Dodatek č. 2

ke Smlouvě o dílo č.SOD 20/600/095(1/20080/2021) ze dne 17.3.2021
uzavřený ve znění Dodatku č. 1 ze dne 1.9.2021, podle ustanovení § 1765, 2586 a násl.
a § 2627 zákona č. 89/2012 Sb., občanský zákoník, ve znění pozdějších předpisů (dále jen
„OZ“) a v souladu s ustanovením § 222 odst. 6 a odst. 9 zákona č. 134/2016 Sb.,
o zadávání veřejných zakázek, ve znění pozdějších předpisů,
níže uvedeného dne, měsíce a roku mezi smluvními stranami (dále jen „Dodatek č. 2“).

ZMĚNOVÝ LIST

Rekonstrukce areálu ČU pro Karlovarský kraj

Návrh zakrytí okapové hrany krokve SO 03

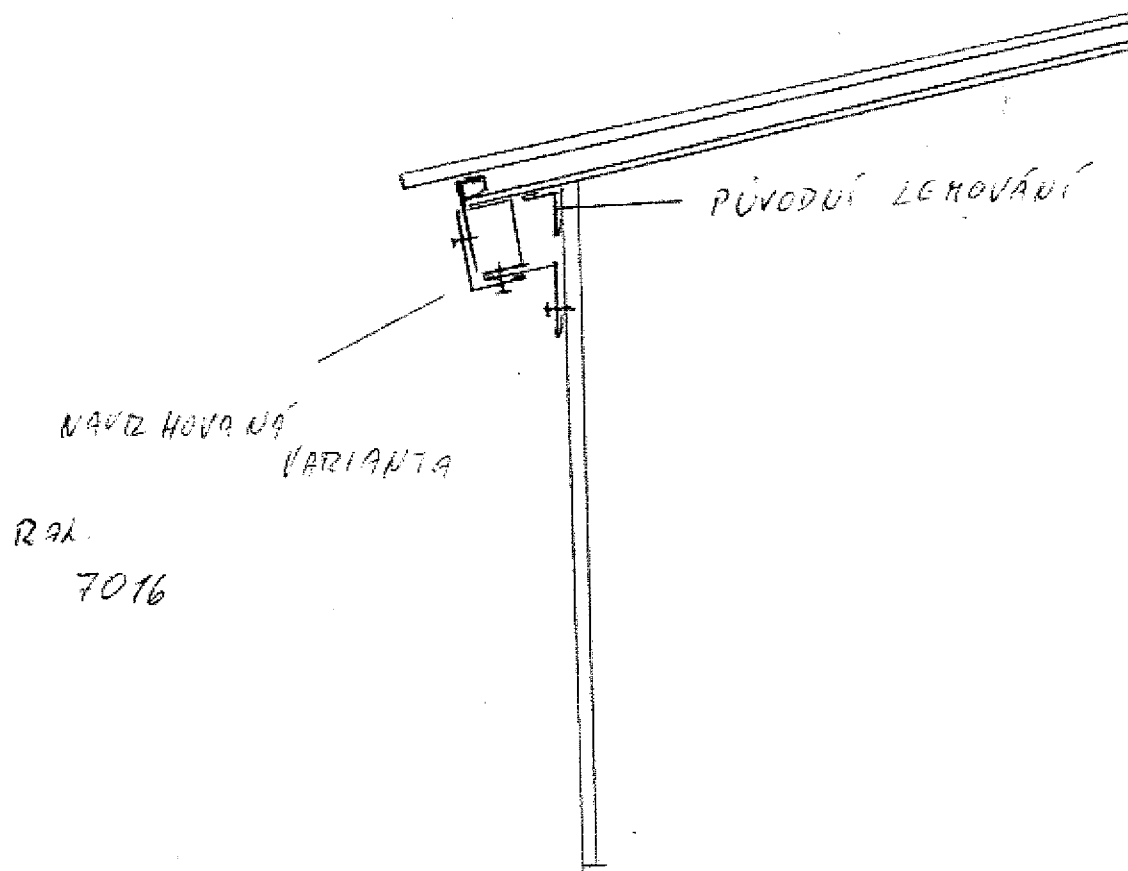
předmět změny:
Demontáž původního zateplení, nové zateplení provětrávanou fasádou TR, sjednocení vzhledu objektu SO 03. Změna lemování opláštění z TR přední masky, kdy bude lemování nahrazeno přední dvoudílnou maskou, která začlení vyčnívající okapové hrany krokví do fasády a tím scellí pohled

Dodatečné ztužení v rovině střechy SO 03

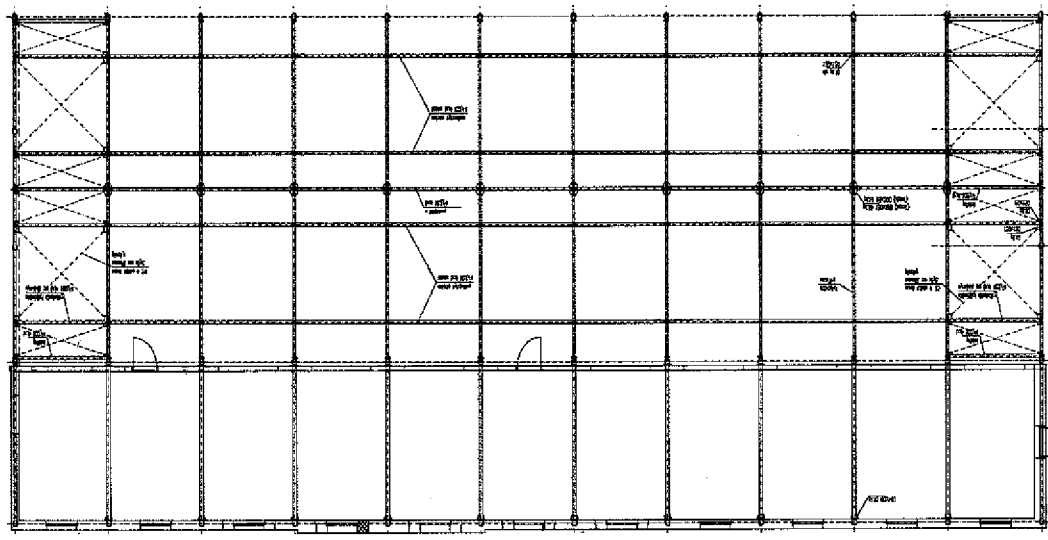
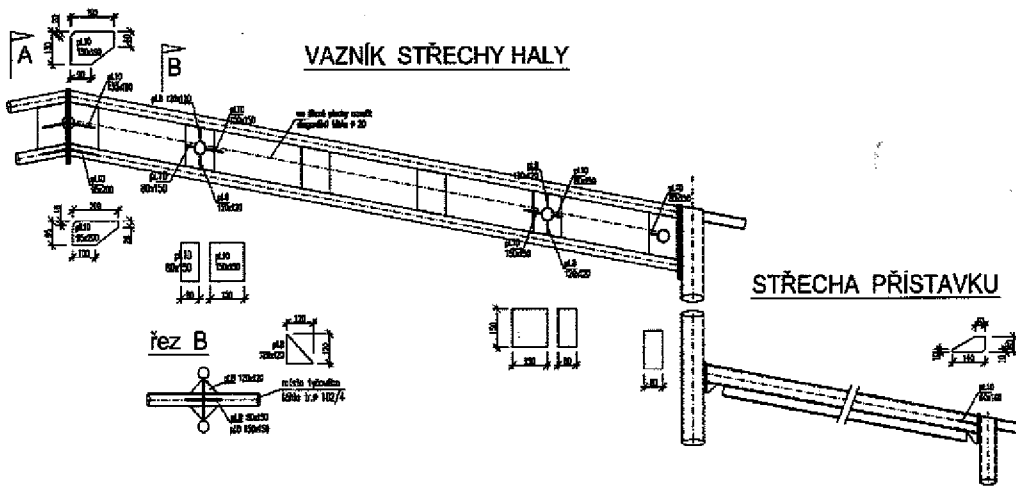
předmět změny:
Dodatečné ztužení v rovině střechy SO 03 dle výkresu D.1.3.2-11

Kontrola a oprava 12 ks vrcholových šroubových spojů příčli

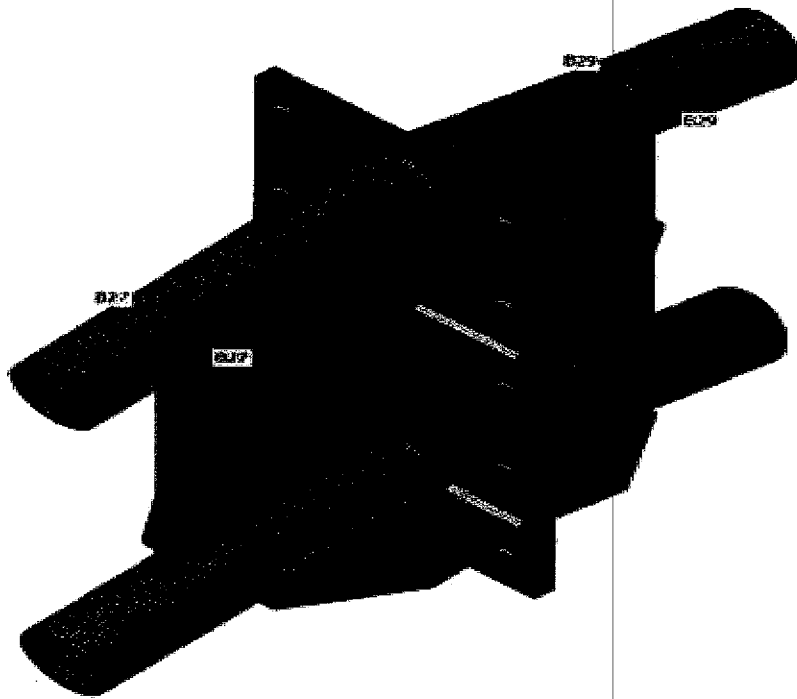
| předmět změny: | Kontrola a oprava 12 ks vrcholových šroubových spojů příčli SO 03 dle statického posudku | |

Oprava uložení krajních kroků přístavku SO 03

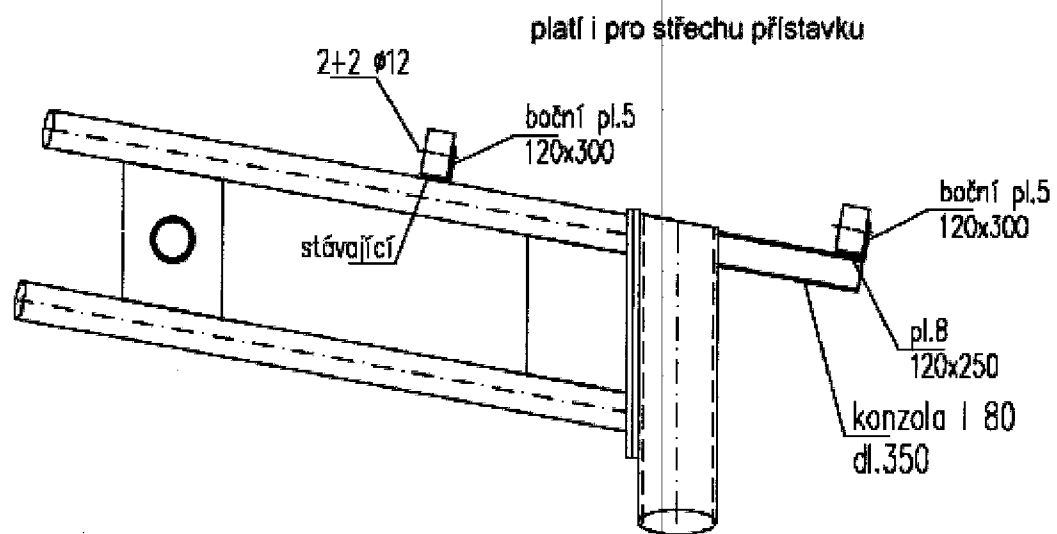
předmět změny:
Oprava uložení krajních krokví přístavku SO 03 dle výkresu D.1.3.2

Stabilizace stěny přístavku SO 02 dle výkresu D.1.2.2-24

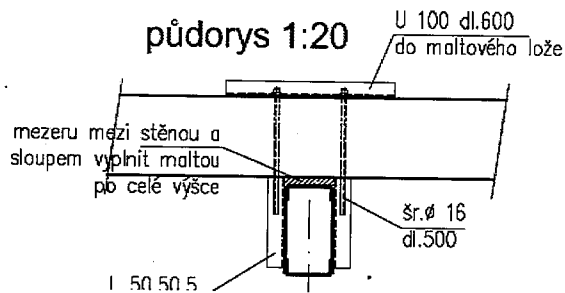
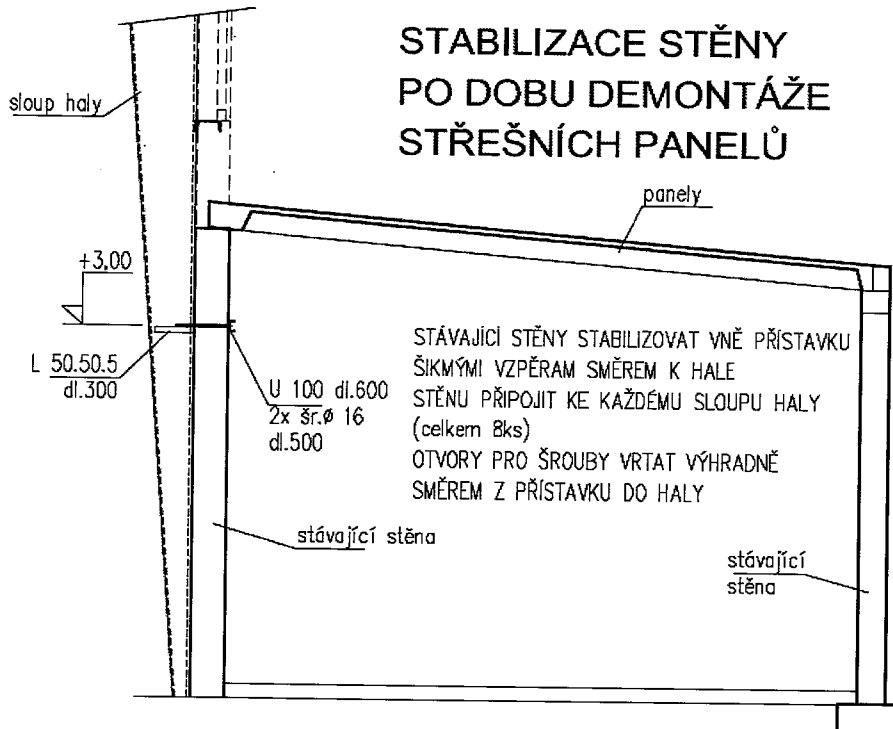
Stabilizace stěny přístavku SO 02 dle výkresu D.1.2.2-24
